## 対策箇所説明図

### 基準不適合発生箇所

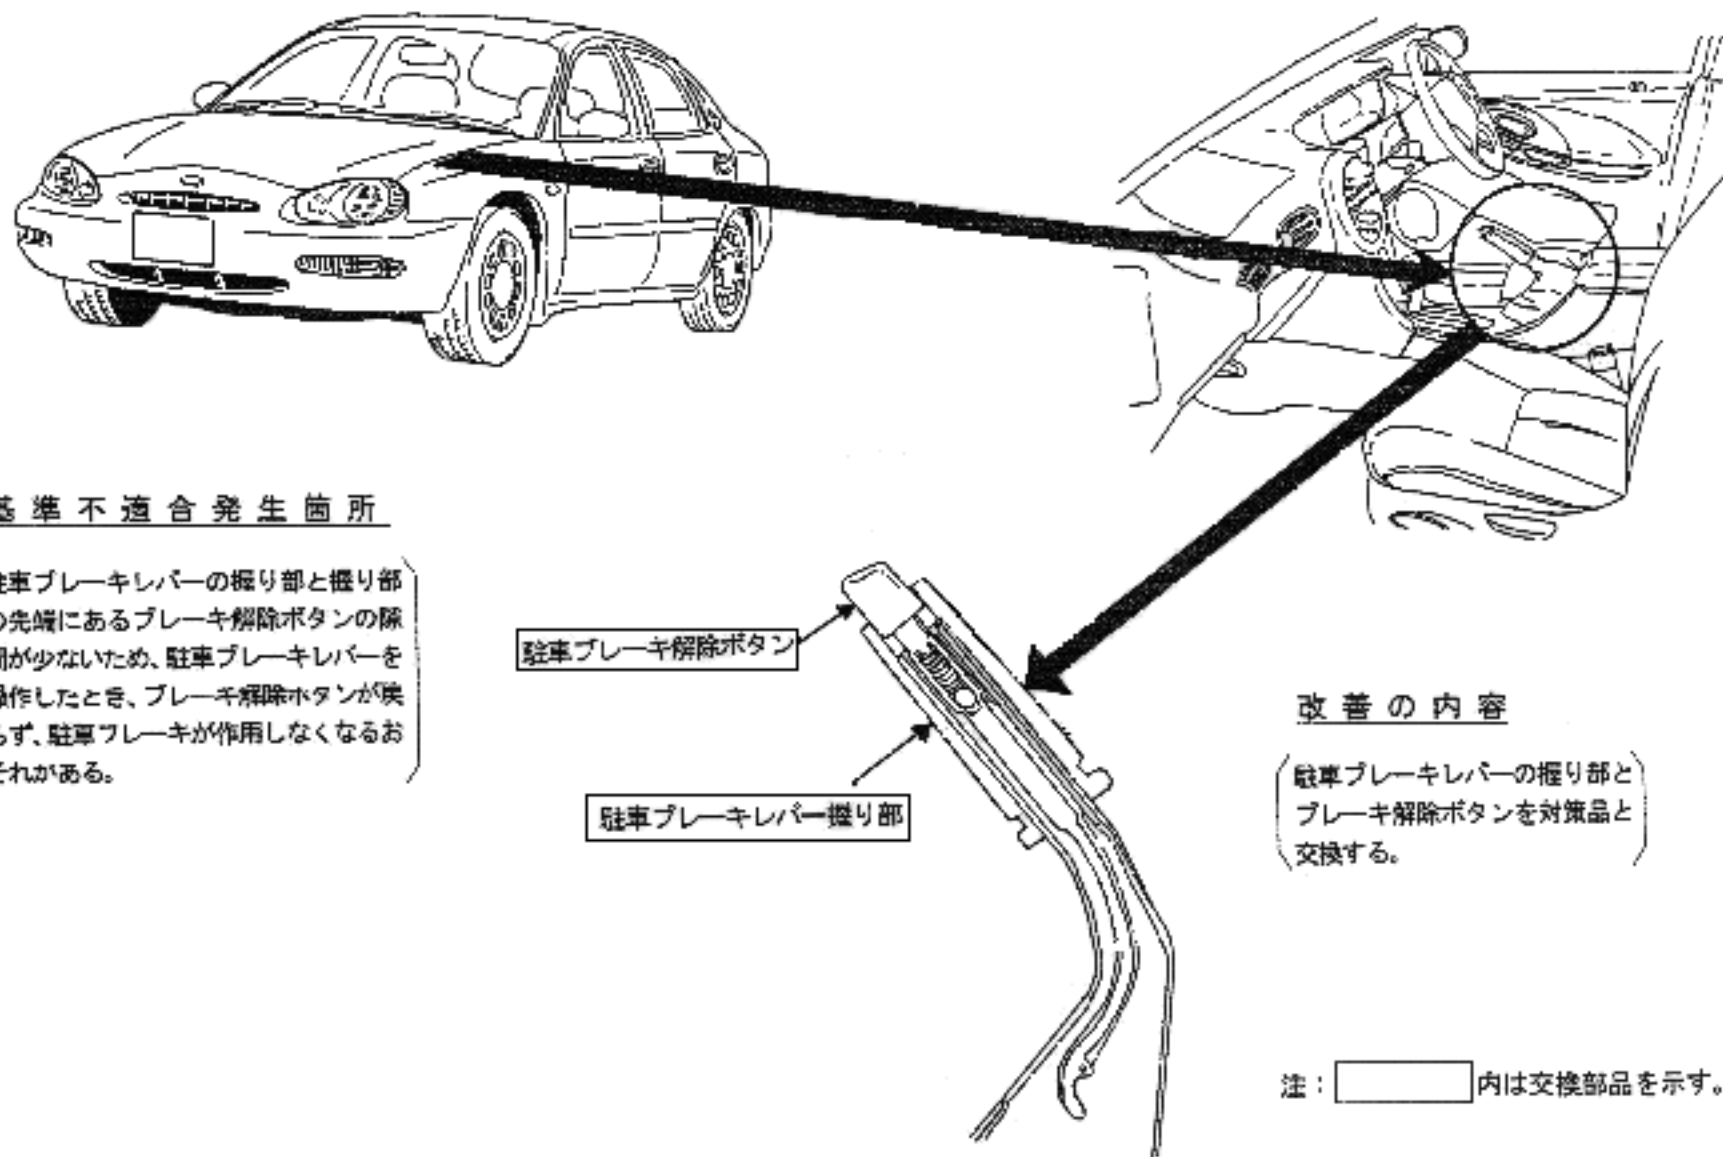
（駐車ブレーキレバーの握り部と握り部の先端にあるブレーキ解除ボタンの隙間が少ないため、駐車ブレーキレバーを操作したとき、ブレーキ解除ボタンが戻らず、駐車ブレーキが作用しなくなるおそれがある。

（駐車ブレーキレバーの握り部とブレーキ解除ボタンを対策品と交換する。
